**Avis délibéré de la Mission régionale d'autorité environnementale
de la région Nouvelle-Aquitaine
sur le projet de création d'une centrale photovoltaïque
sur la commune de NOGUÈRES et PARDIES (64)**

n°MRAe 2017APNAn°14

dossier P-2017-n°5744

Localisation du projet :	Communes de Noguères et Pardies (64)
Demandeur :	Total Solar
Procédures principales :	Permis de construire
Autorité décisionnelle :	Préfet des Pyrénées atlantiques
Date de saisine de l'Autorité environnementale :	05/12/2017
Date de l'avis de l'Agence régionale de santé :	19/12/2017

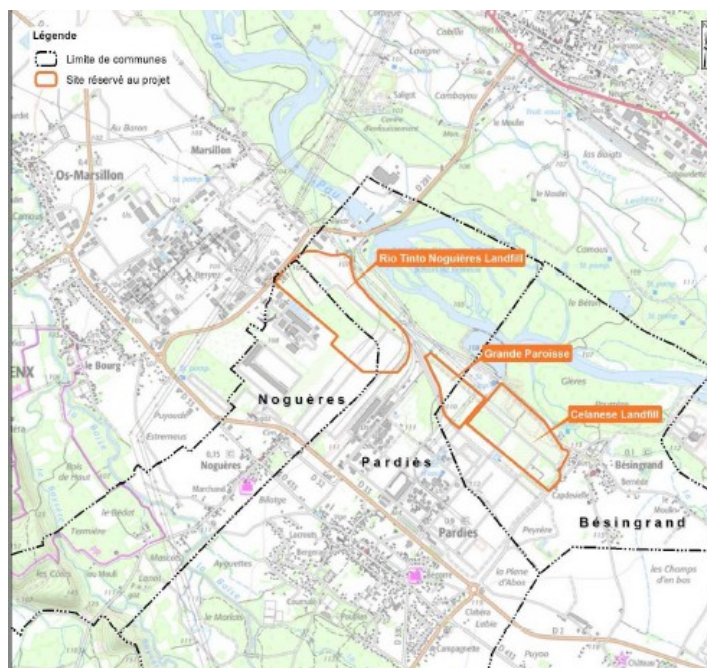
Les incidences cumulées avec les autres projets du secteur sont abordées pages 86 et 87 de l'étude d'impact, qui conclut à l'absence d'impact cumulé négatif. La localisation des projets photovoltaïques voisins (extrait de l'étude d'impact déposée par la société TENESOL sur le site Noguères et Pardies) est présentée ci-dessous :
